II/277 Mohelnice/Podhora – zajištění nestabilní skalní stěny

SO 01 - Zajištění nestabilní skalní stěny

Změnový list

Předmět Změny: Doplnění kotevních prvků a změna technického řešení žlabu odvodnění

ODVODŇOVACÍ PŘÍKOP
M 1:25

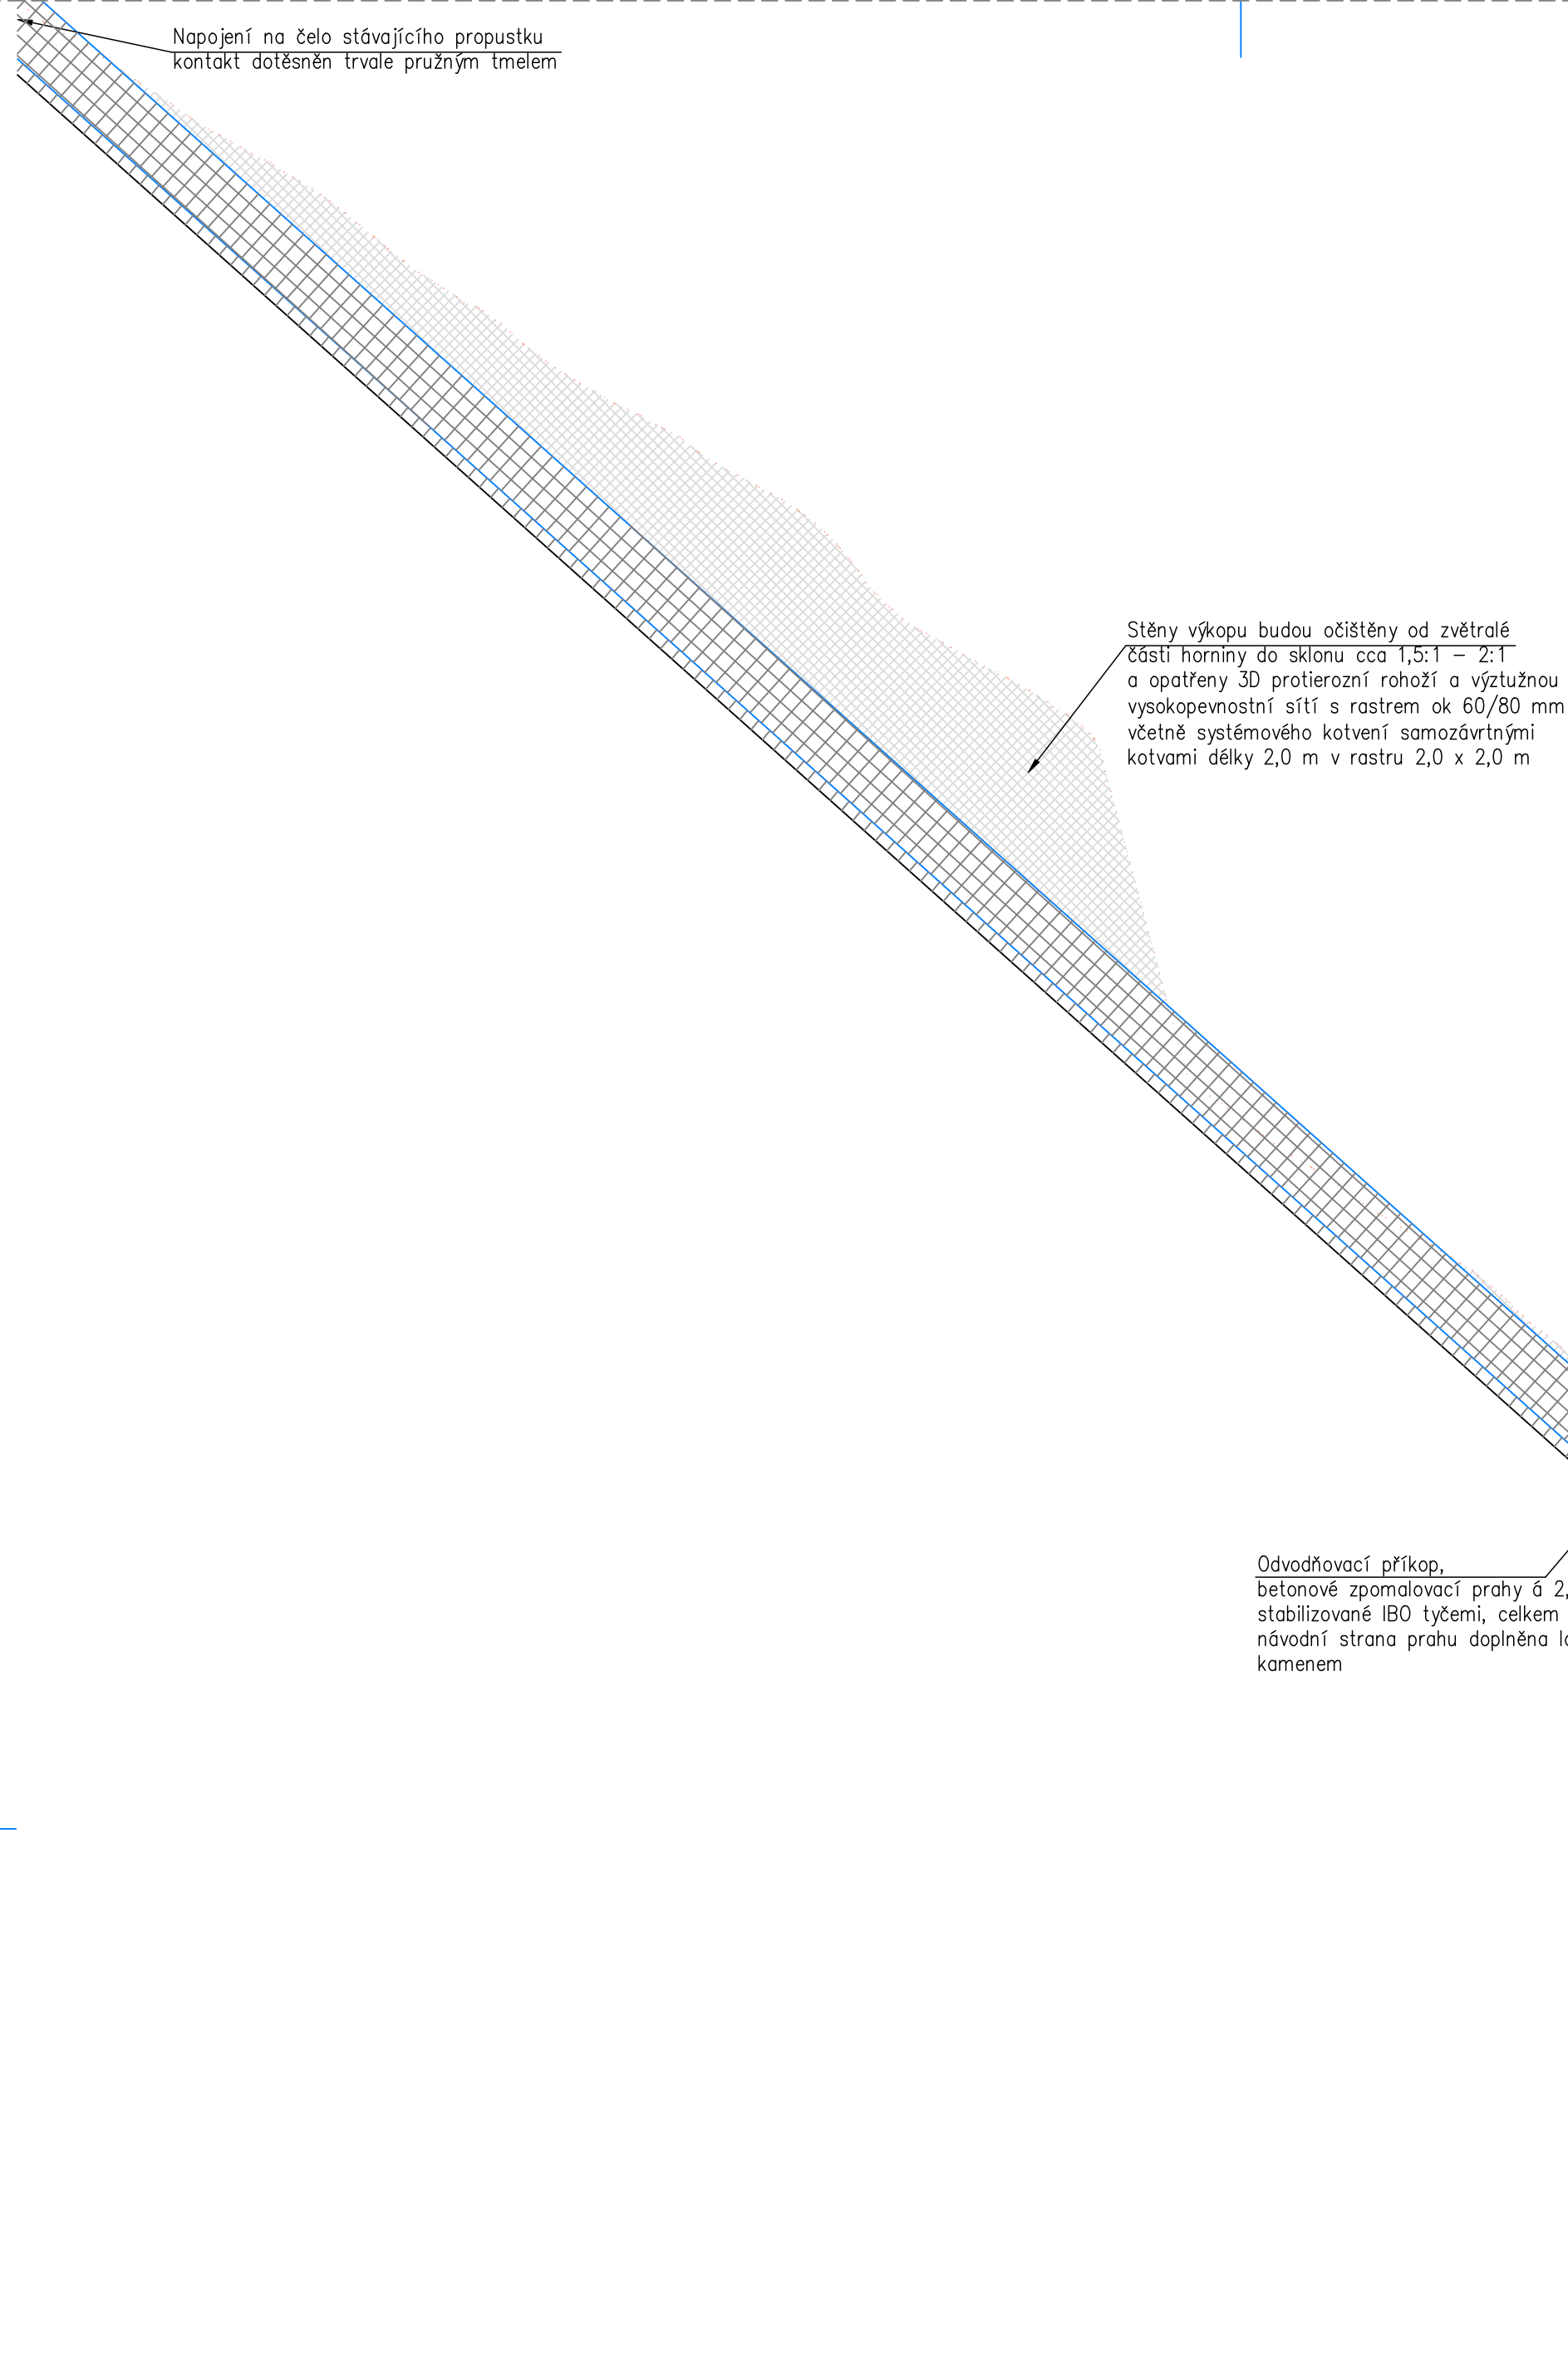
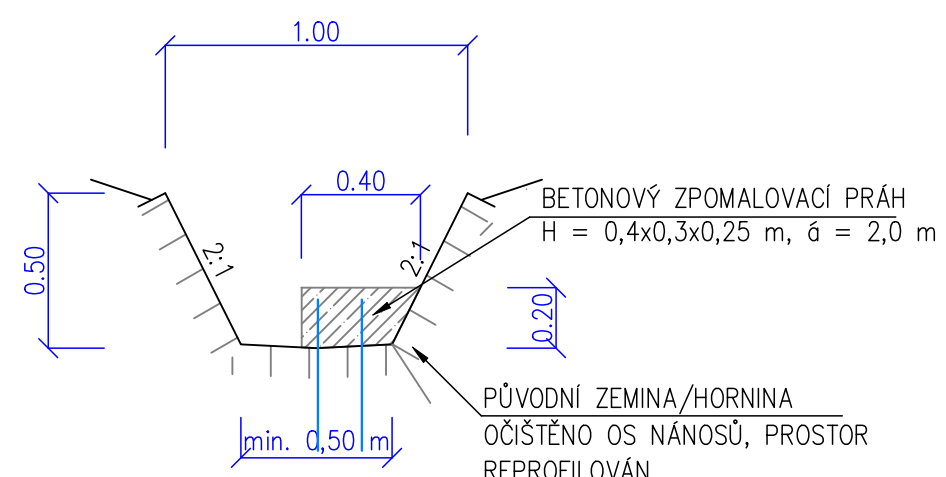
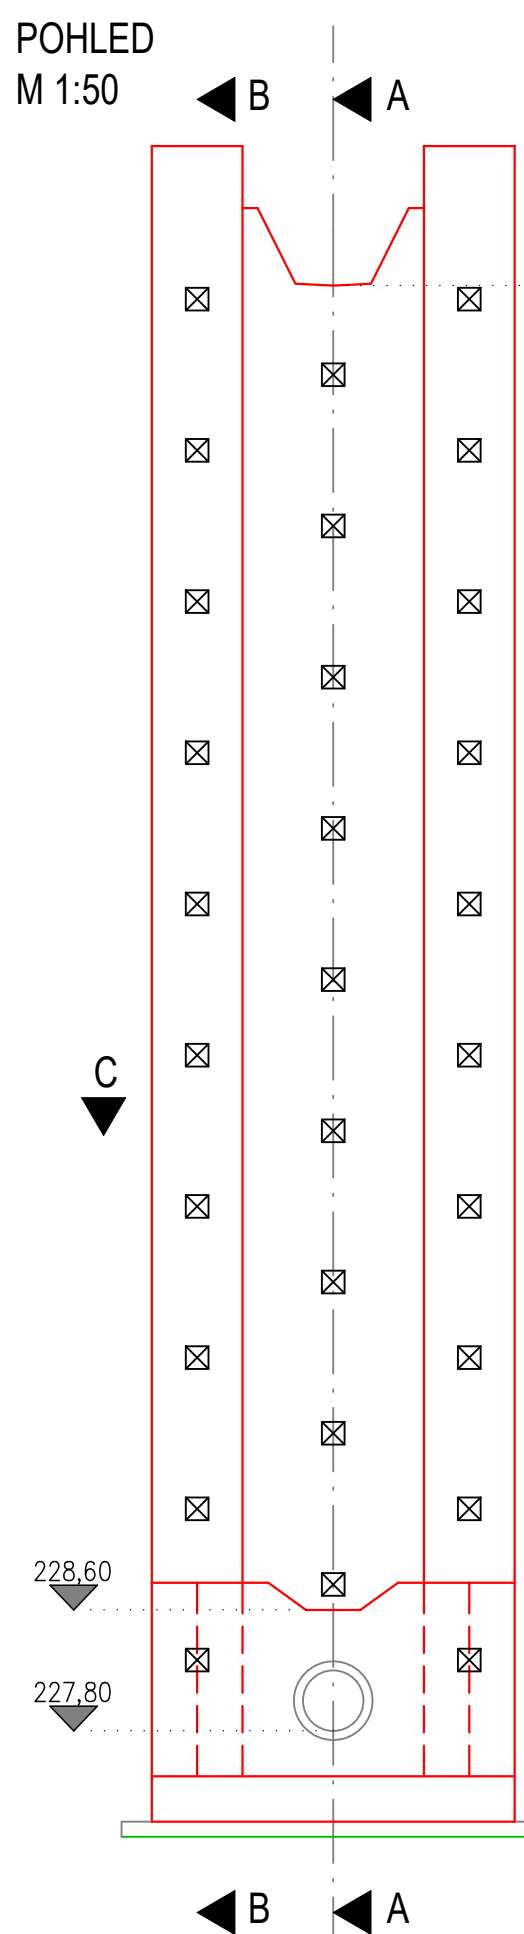
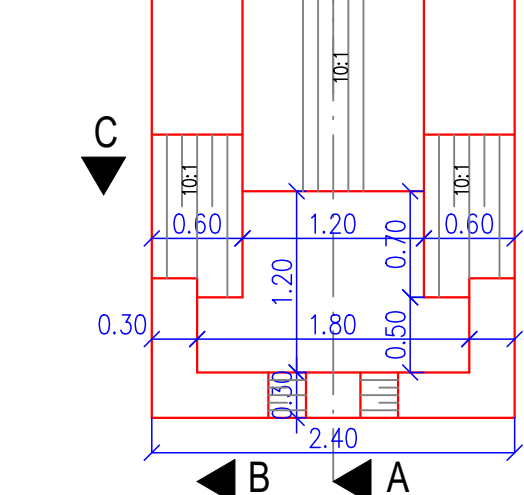
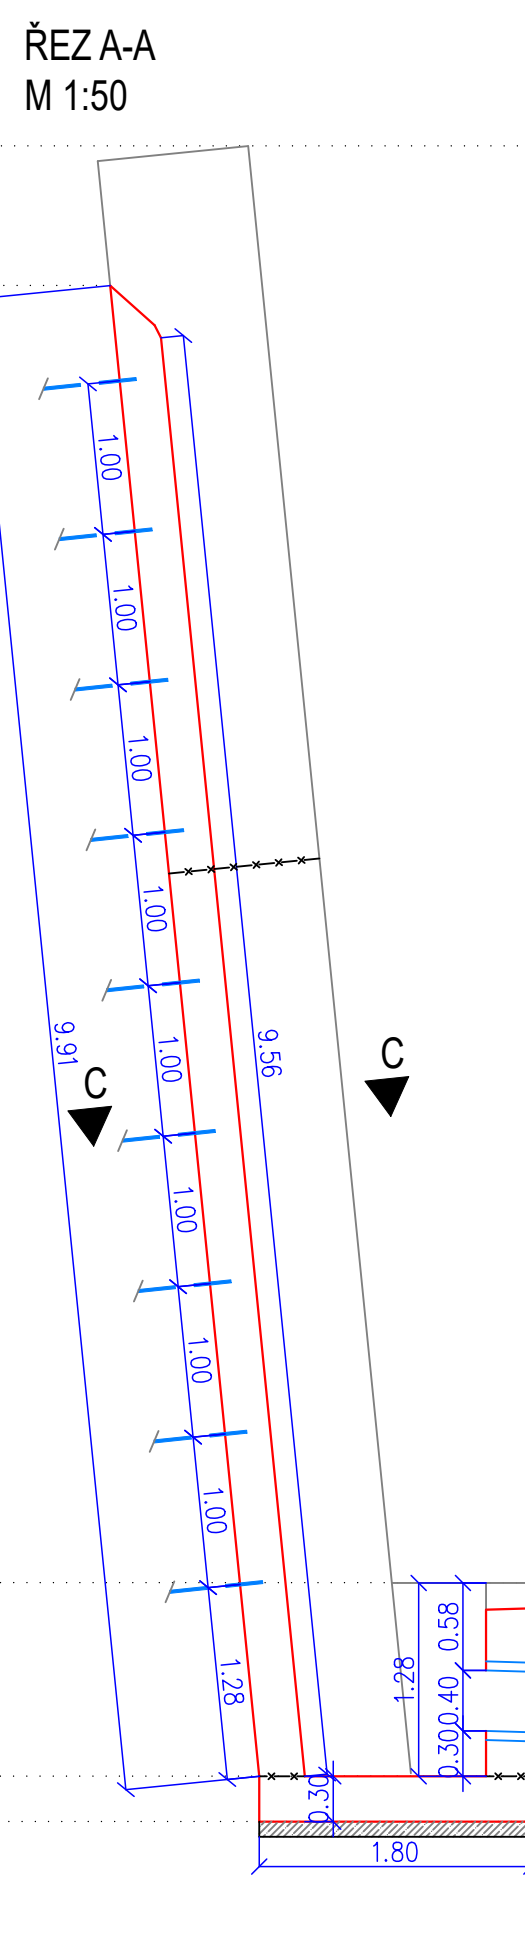
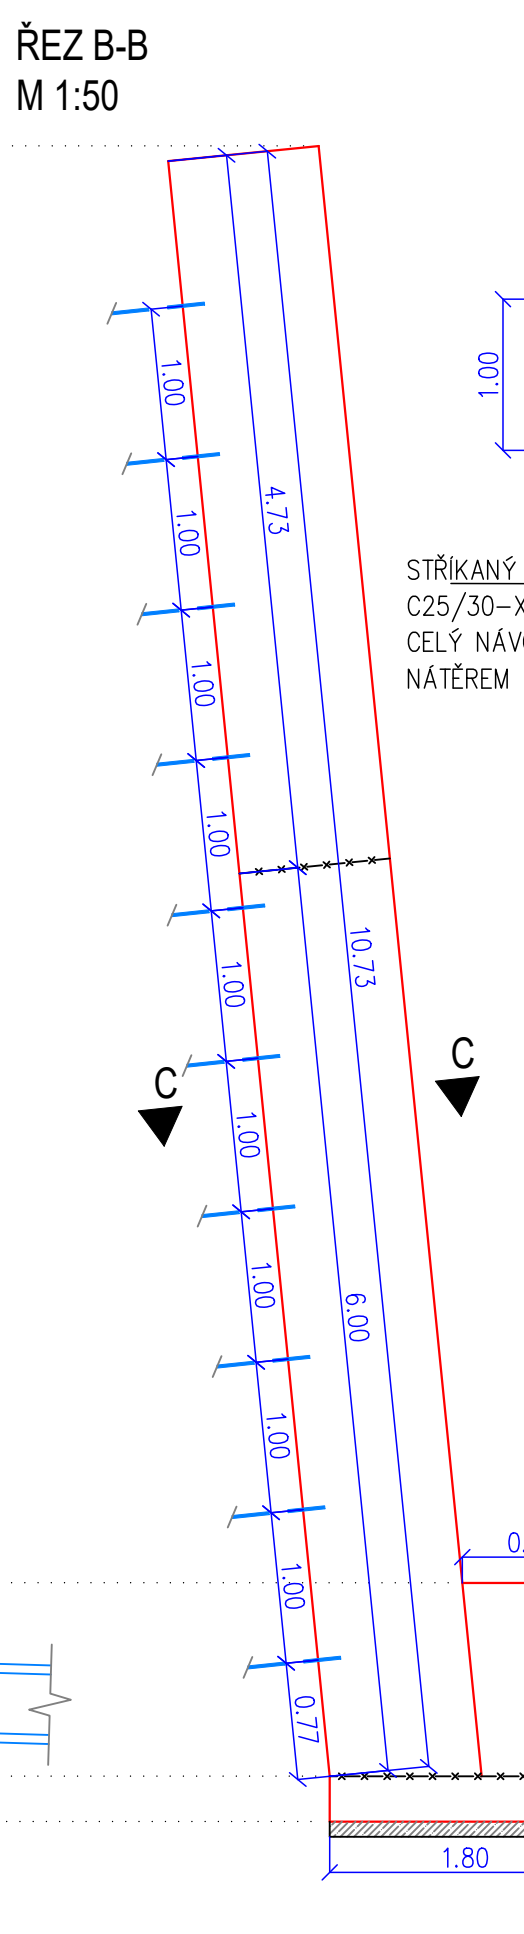
B) Původně navržené řešení zpevnění odvodnění skalního svahu v predisponované cestě odtoku srážkových vod, kde mělo být dle PDPS provedeno nejprve očištění erozní rýhy a olámaní zcela zvětralých částí a následně měla být erozní rýha vydlážděna kamennými kostkami do betonu, nebylo z důvodu zastížení hlubokého hliněného pokryvu v místě erozní rýhy, což způsobilo nesoudržnost stěn žlabu, možné. Z tohoto důvodu na základě provedené kontroly TDS a na základě požadavku AD byla erozní rýha zpevněna kotvenými ocelovými sítěmi s podloženou georochozí a byly zřízeny kotvené železobetonové zpomalovací prahy v počtu 14 ks s doplněnou kamennou dlažbou na návodní straně prahu.

Tato změna se týká položky č. 44 – 935812.

Odvodňovací příkop, betonové zpomalovací prahy 2,0 m stabilizované IBO tyčemi, celkem 14 prahů, návodní strana prahu doplněna lomovým kamenem
